# ÚZEMNÍ PLÁN MĚSTA BRNA

Textová část Odůvodnění

Kapitola 19 Vyhodnocení připomínek

Svazek Pb20 *(s osobními údaji)*

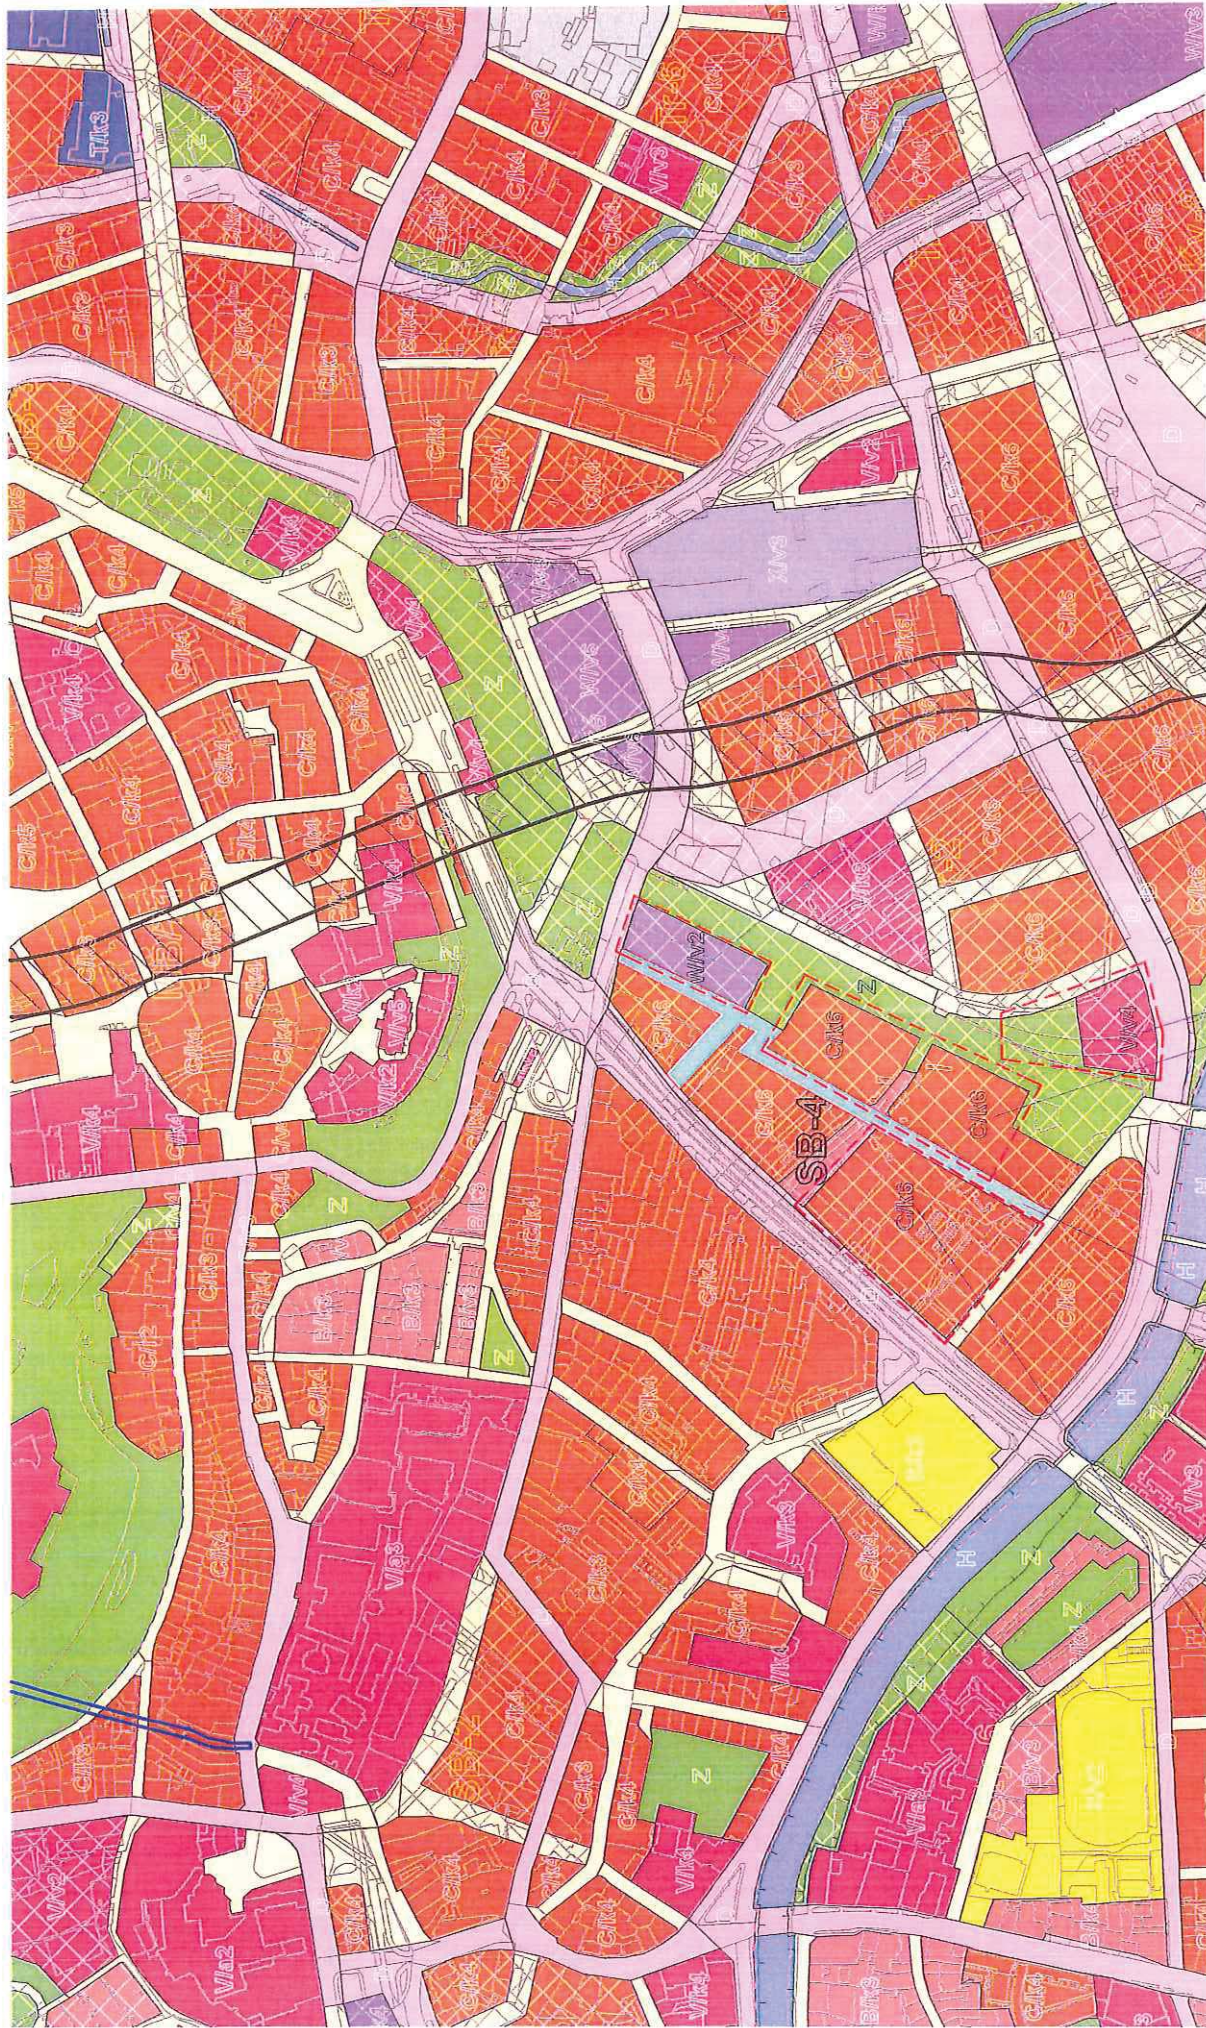
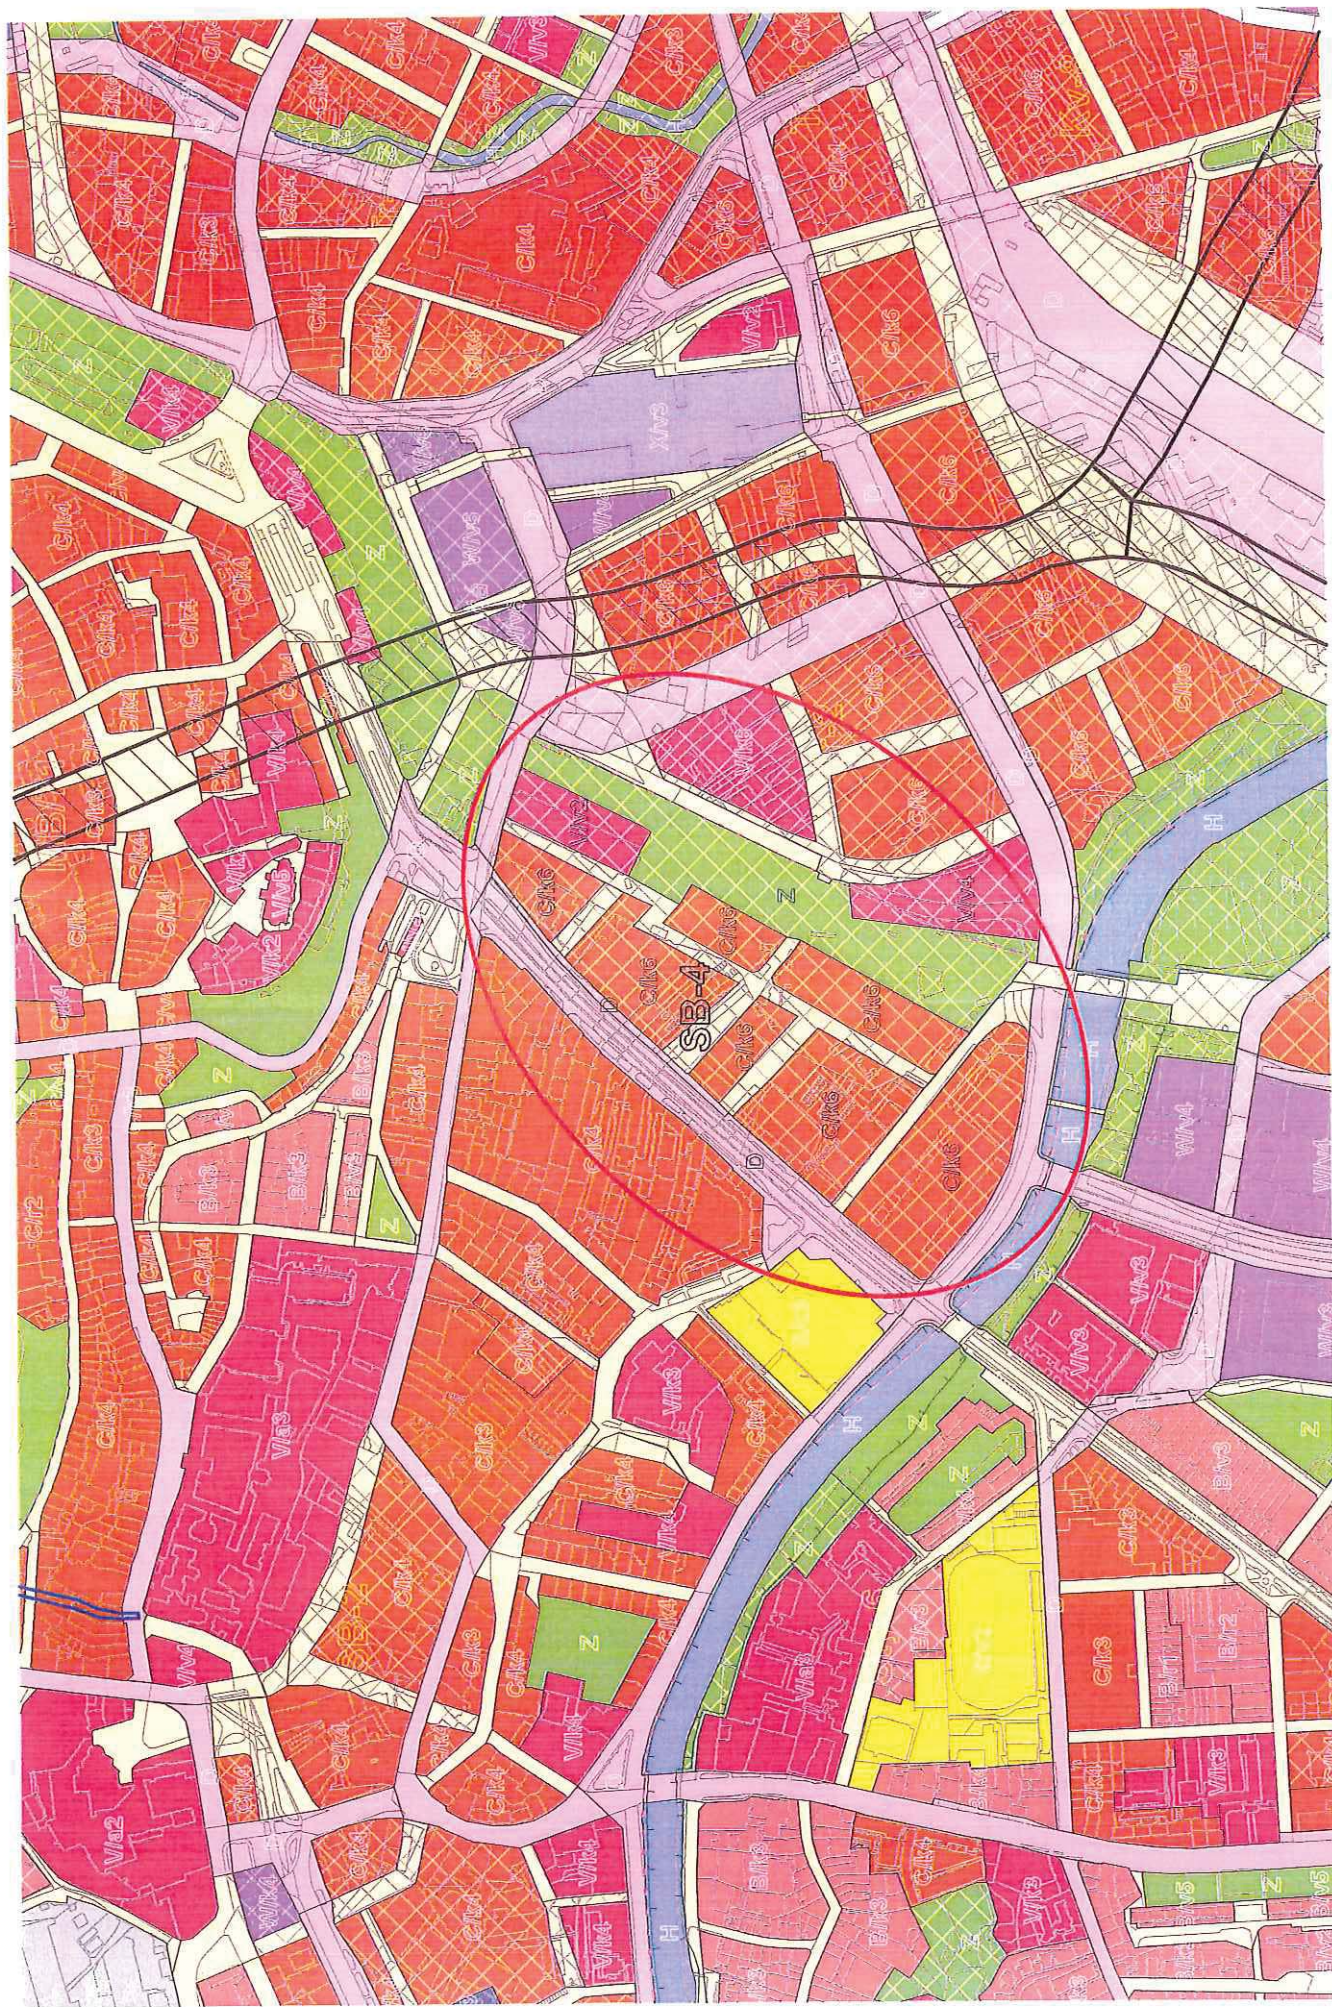
POŽADUJEME ZCELISTVENÍ  
NAVRHOVANÉHO BLOKU.

POŽADUJEME ZANESENÍ  
PŘEDMETNÉ KOMUNIKAČNÍ SÍTĚ  
JAKO KOMUNIKACI ÚČELOVOU,  
BEZ NÁROKU NA VYVLASTNĚNÍ.

POŽADUJEME PROTAŽENÍ  
ZASTAVITELNÝCH PLOCH  
SMĚREM KE KOLEJISTĚ.

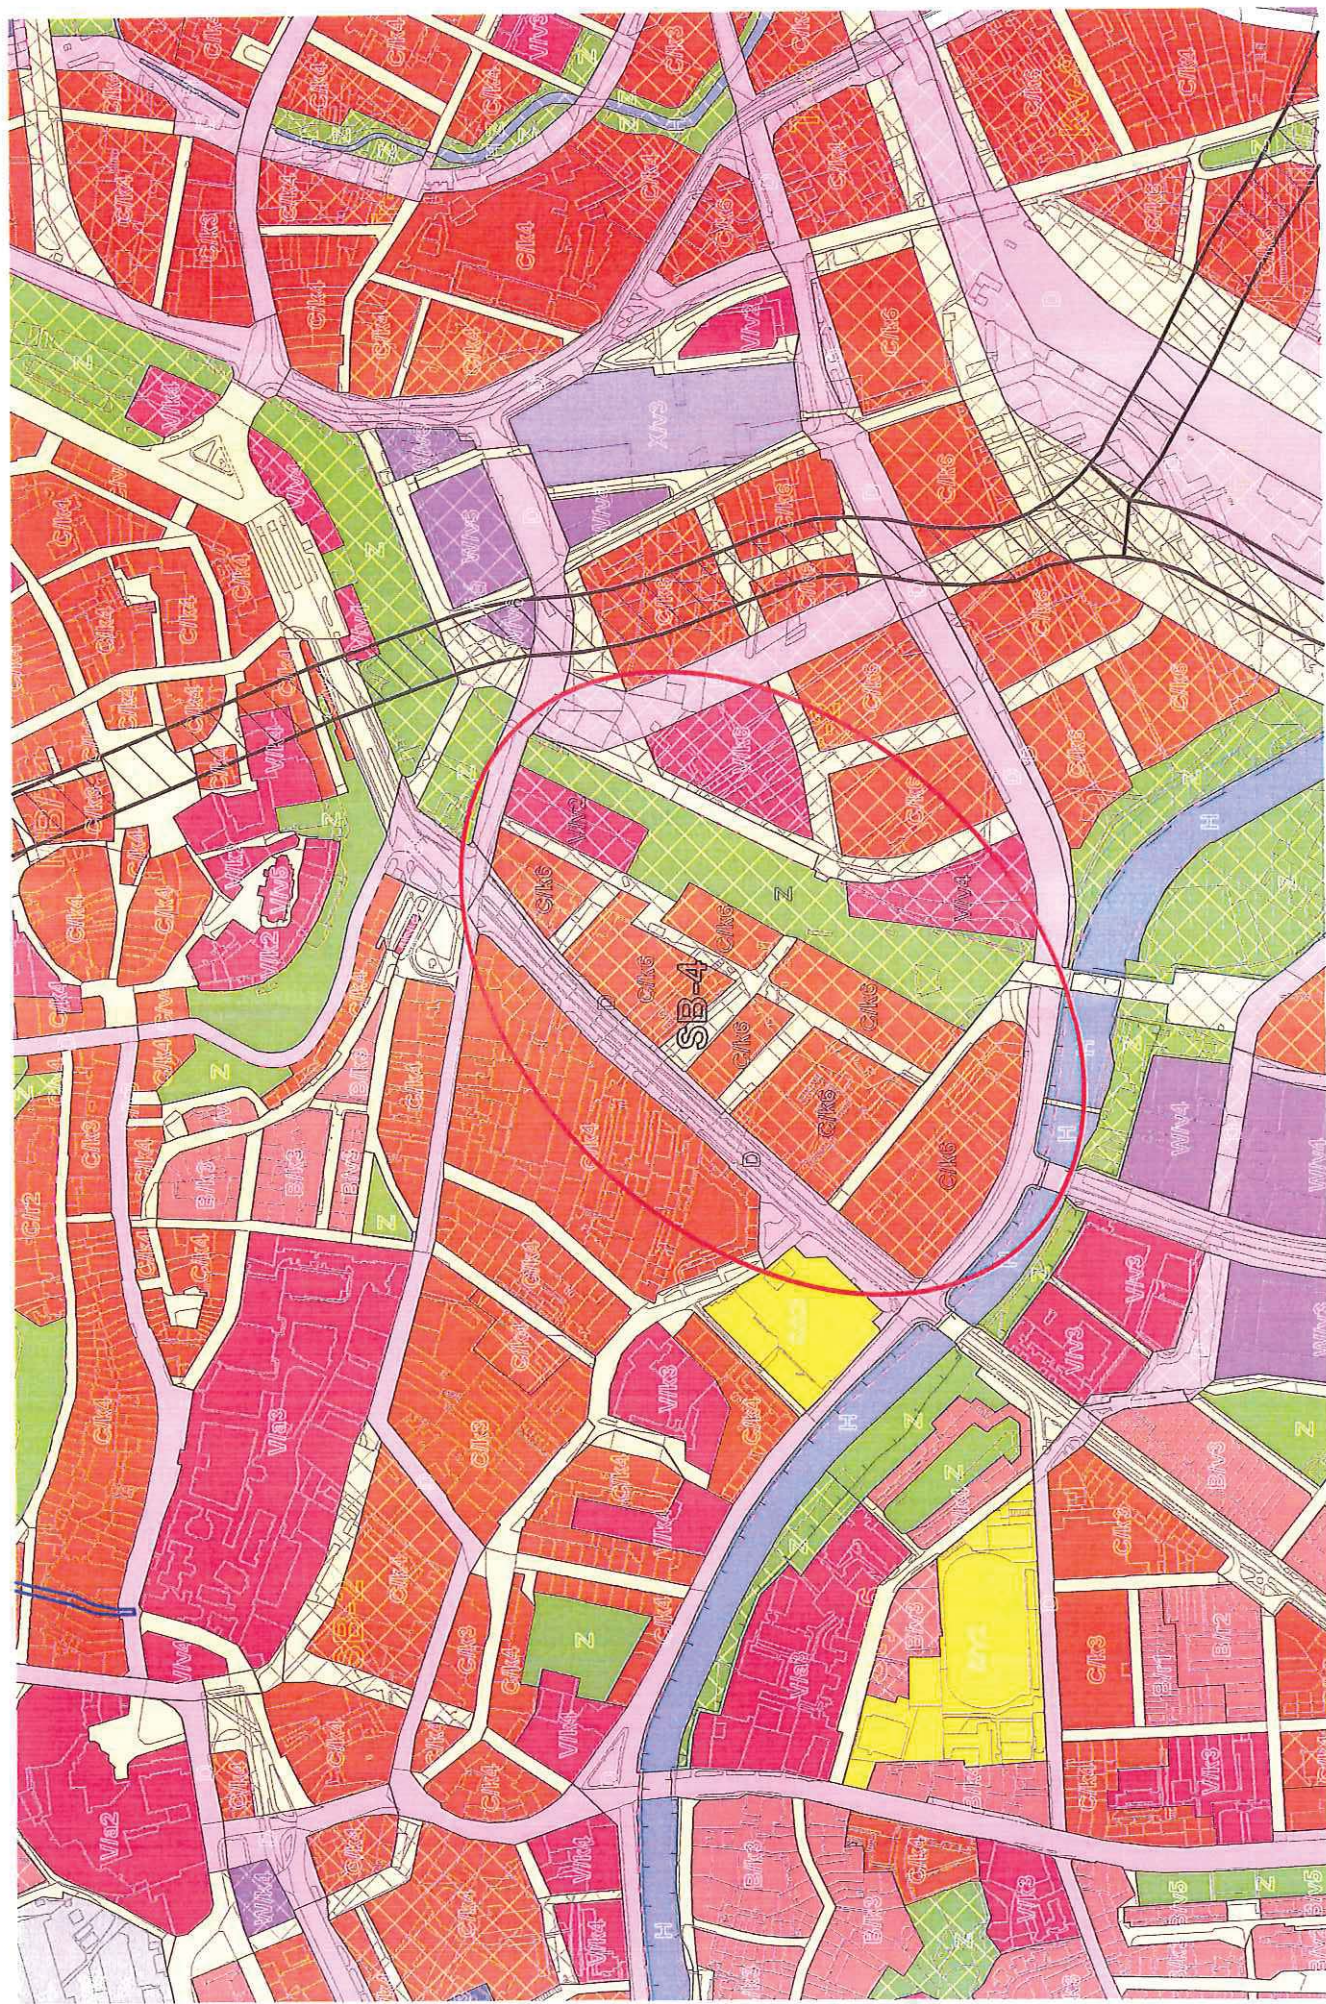
POŽADUJEME ZCELISTVENÍ NAVRHOVANÉHO BLOKU.

POŽADUJEME ZANESENÍ PŘEDMĚTNÉ KOMUNIKAČNÍ SÍTĚ JAKO KOMUNIKACI ÚČELOVOU, BEZ NÁROKŮ NA VYVLASTNĚNÍ.

POŽADUJEME PROTAŽENÍ ZASTAVITELNÝCH PLOCH SMĚREM KE KOLEJISŤI.
